遂宁市船山区斩龙垭棚户区改造二期（一中片区）主体工程项目 地下室设计方案调整批前公示

公示说明

项目名称：遂宁市船山区斩龙垭棚户区改造二期（一中片区）主体工程项目

机动车停车位补充

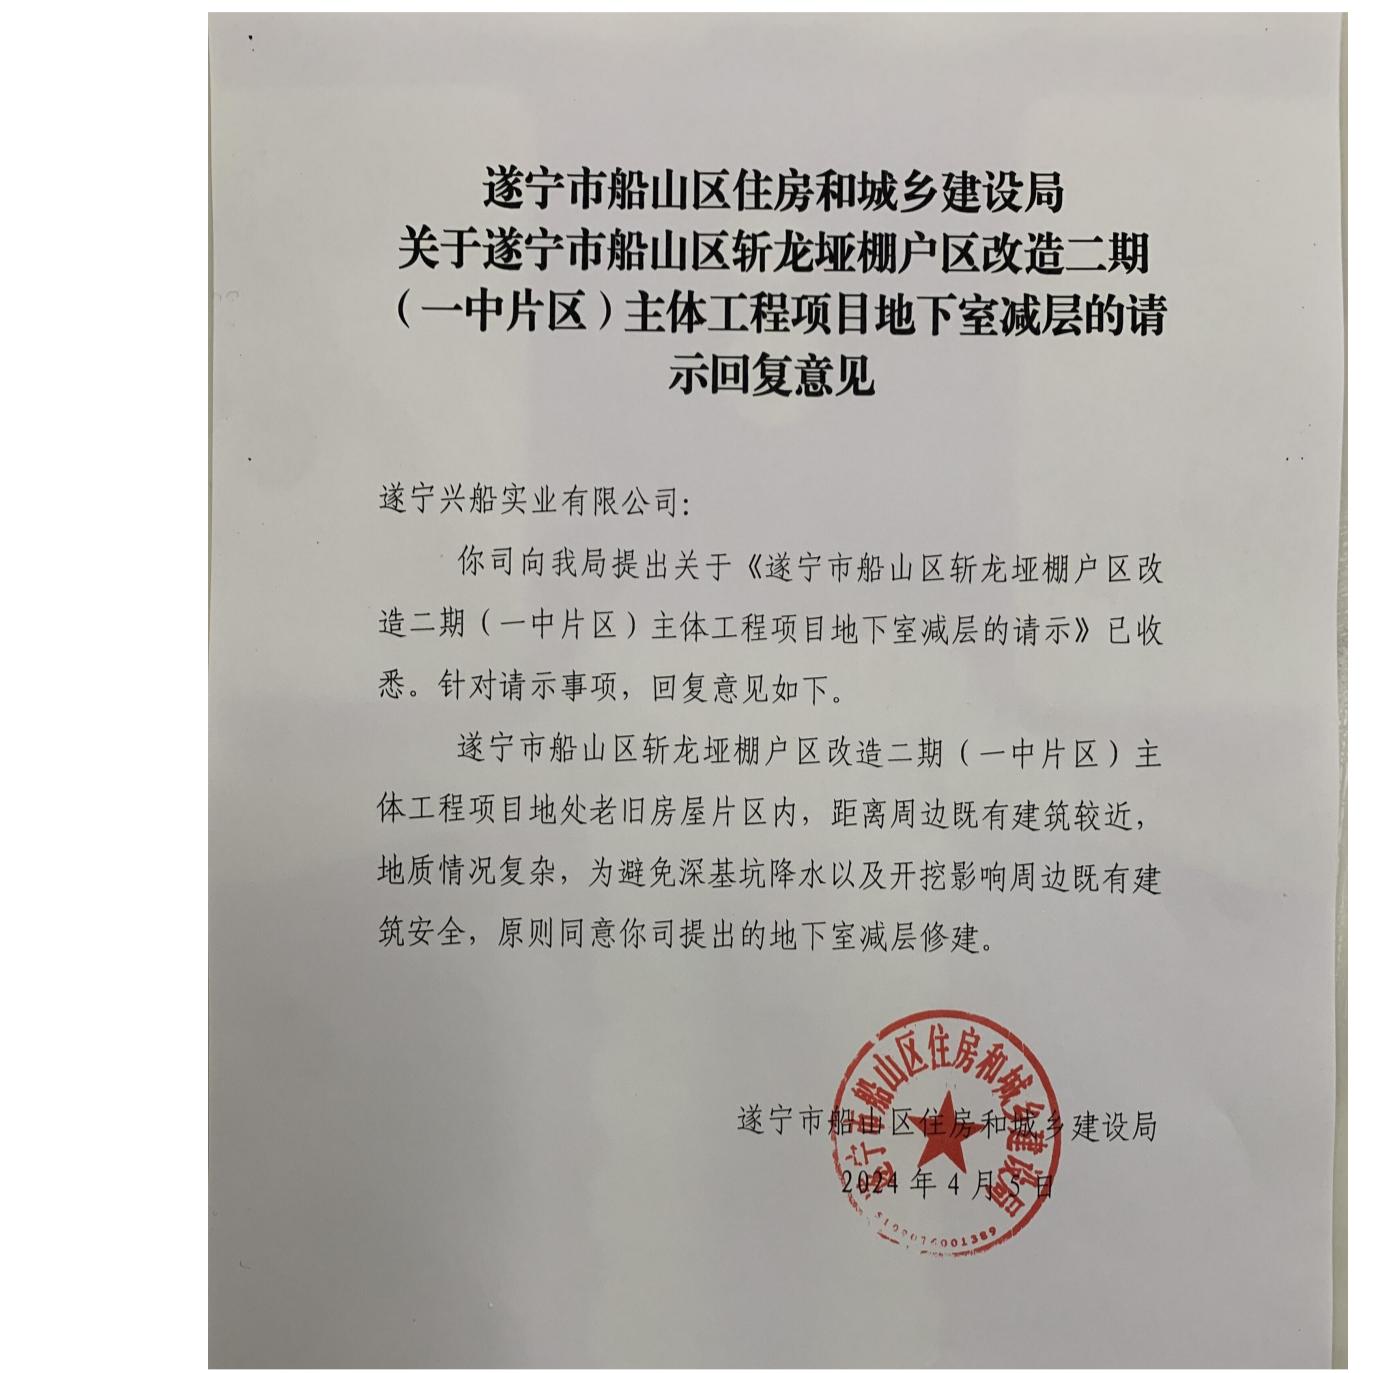
1、业主单位已建成的地面停车场位于船山区遂州南路188号作为本项目的车位补充，现有停车场车辆停放数量50辆，能满足“遂宁市船山区斩龙垭棚户区改造二期（一中片区）主体工程项目”的车位补充数量33辆的需求；
2、停车场距离本项目建设基地的步行距离为200米，步行时间约3分钟；
3、停车场距离本项目建设基地的车行距离为450米，驾车时间约4分钟；

调整对比图

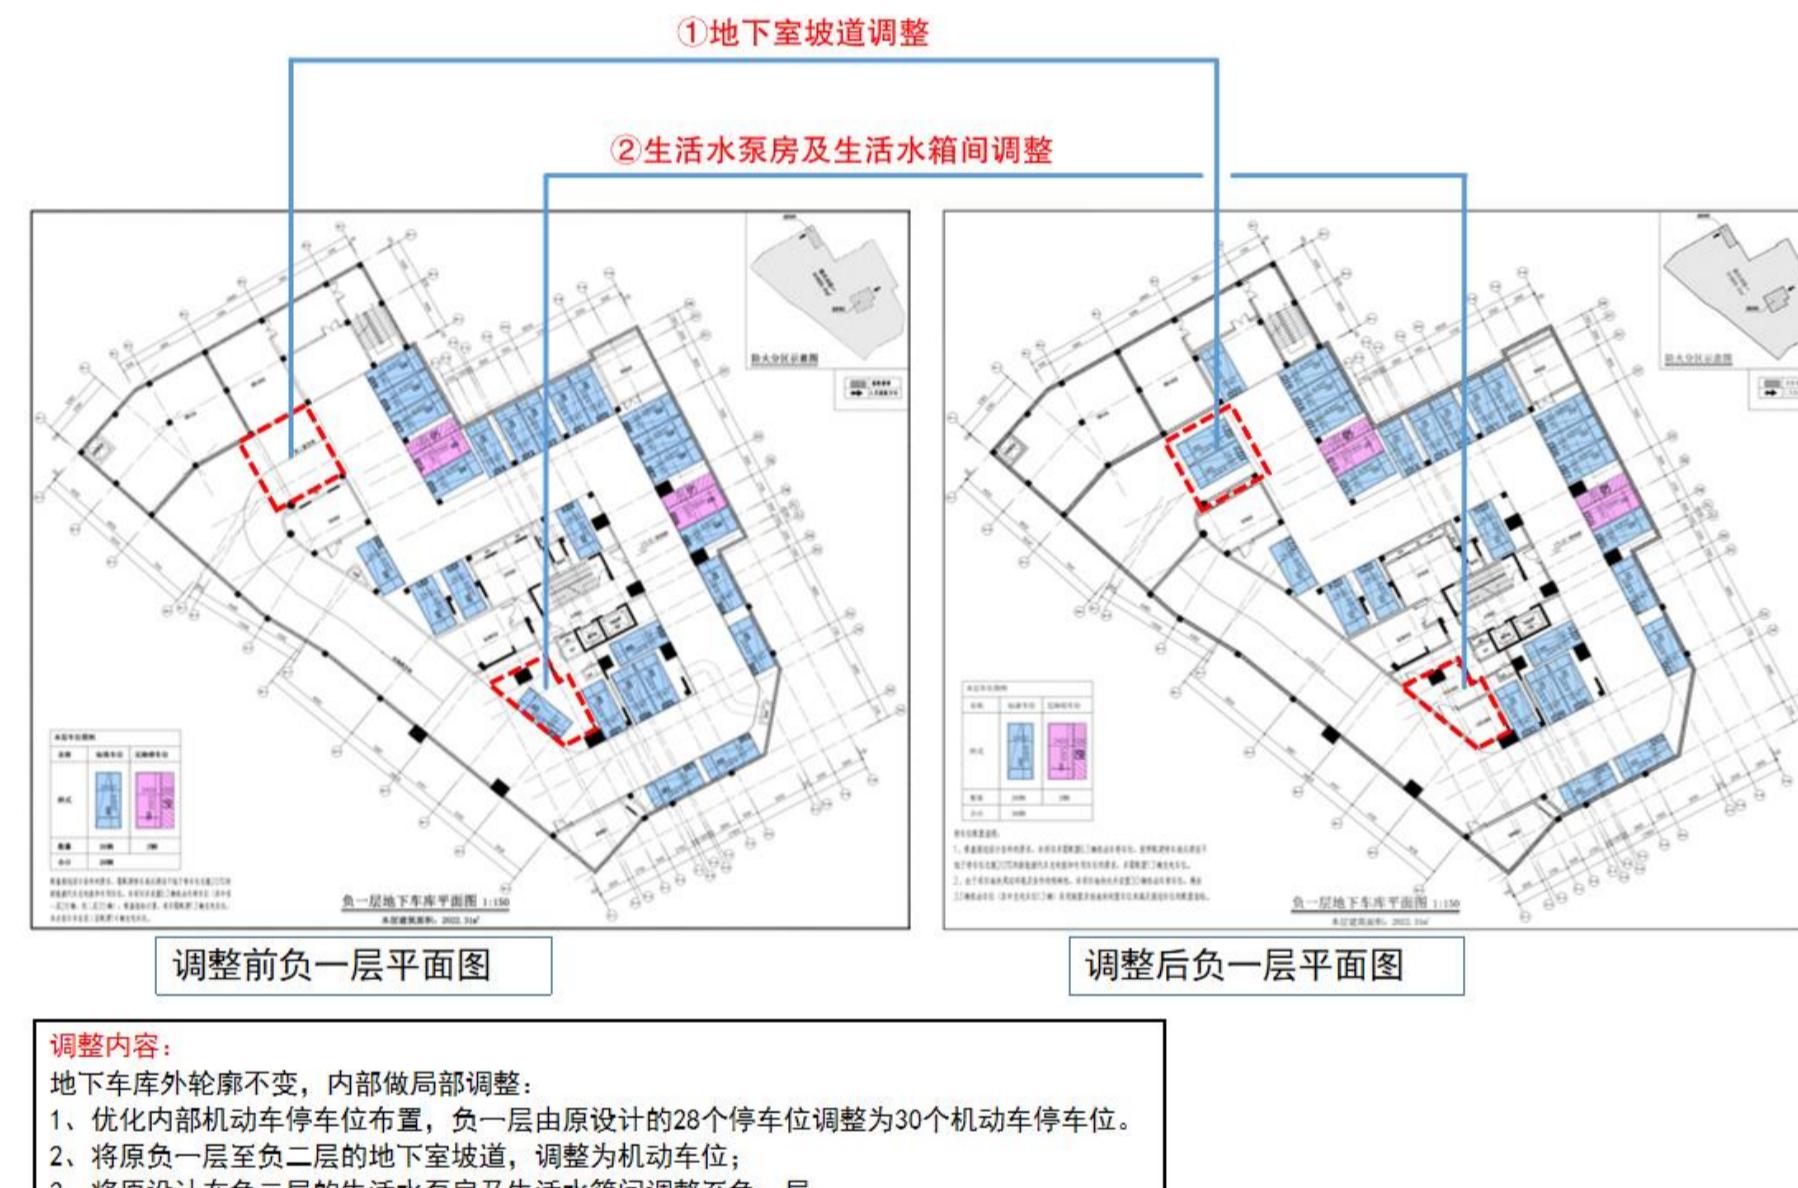
该项目地下室设计方案调整于2025年2月8日经遂宁市国土空间规划委员会第五次全委会审议通过。由于地下室开挖后，现场土层地质构造松软、地下水位较高，原方案设计2层地下车库的深基坑施工会对周边老旧建筑造成较大的安全隐患。经住房和城乡建设等行业主管部门及相关专家现场踏勘论证后，对项目地下室设计进行调整，降低开挖深度。调整具体情况如图所示。

取消负二层的地下车库，对负一层地下车库平面布局进行优化调整。项目总建筑面积减少1887.29平方米，机动车停车位减少33个，通过业主权属下其他地块建设地面停车场，补齐机动车停车位指标个数。
